Mission régionale d'autorité environnementale

Avis délibéré

sur le projet d'implantation d'une centrale photovoltaïque au sol

sur la commune de Saint-Vincent-Sterlanges (85)

Plan de masse des aménagements du projet photovoltaïque (source étude d'impact)

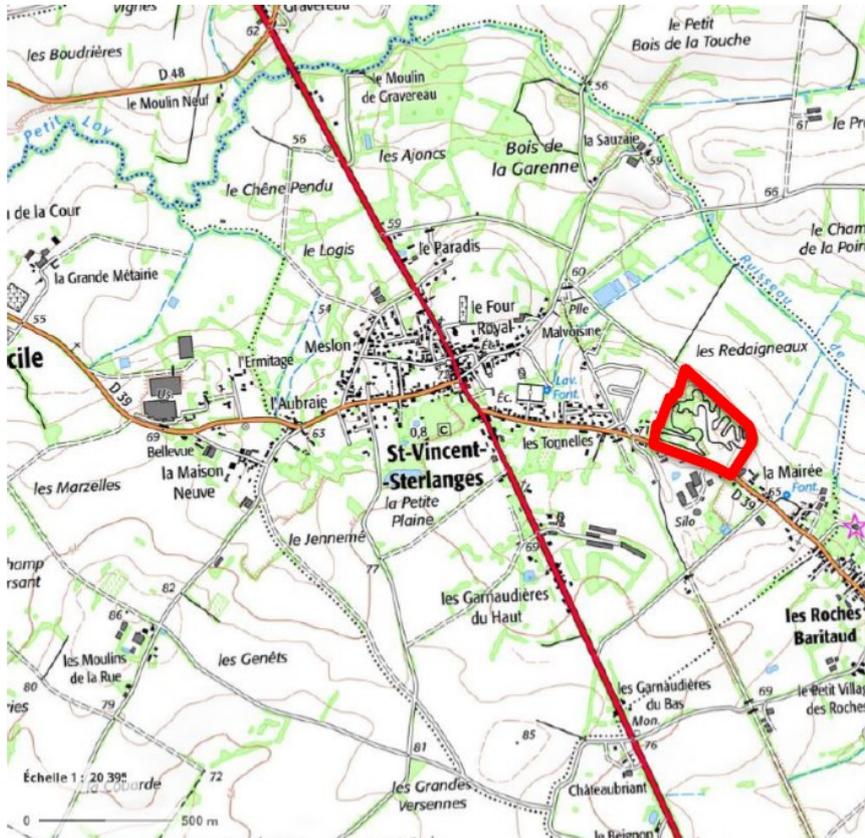
Malgré une mesure de réduction dans le dimensionnement du projet, celui-ci va toutefois conduire à impacter 47 % de jeune boisement naturel, 15 % de haies arbustives d'espèces indigènes, 90 % de pelouses calcaires, 82 % de prairie pâturée et 93 % d'ourlet nitrophile. La surface d'habitats naturels impactée s'élève au final à 50 925 m² sur les 76 320 m² relevés sur le site.

Au regard de la qualité et des fonctionnalités offertes par cette richesse et diversité d'habitats impactés à 66 %, le dossier sous-estime le niveau d'enjeu des habitats et les incidences pour les espèces protégées et/ou menacées inféodées à ces milieux, qu'il s'agisse des chauves souris ou des oiseaux. Malgré la demande formulée à l'état initial par l'écologue concernant les chauves souris, les boisements ne seront pas intégralement préservés. Le maintien des espaces périphériques boisés et le renforcement d'un linéaire de haies en frange sud-est ne peuvent prétendre à eux seuls suffire à garantir des conditions satisfaisantes pour le maintien des espèces de chiroptères et d'oiseaux.

- **de réévaluer le niveau d'enjeu des milieux naturels et d'en tirer les enseignements en termes de mesures d'évitement, de réduction et de compensation ainsi qu'un suivi à la hauteur des impacts générés par le projet sur les habitats naturels et par voie de conséquence sur les espèces animales inféodées, dans une optique cohérente avec l'objectif d'absence de perte nette de biodiversité ;**
- **de prendre en compte de façon adaptée les enjeux et la réglementation relative à l'interdiction d'atteinte aux espèces protégées et à leurs habitats dans la définition du projet et la mise en œuvre de la démarche ERC.**
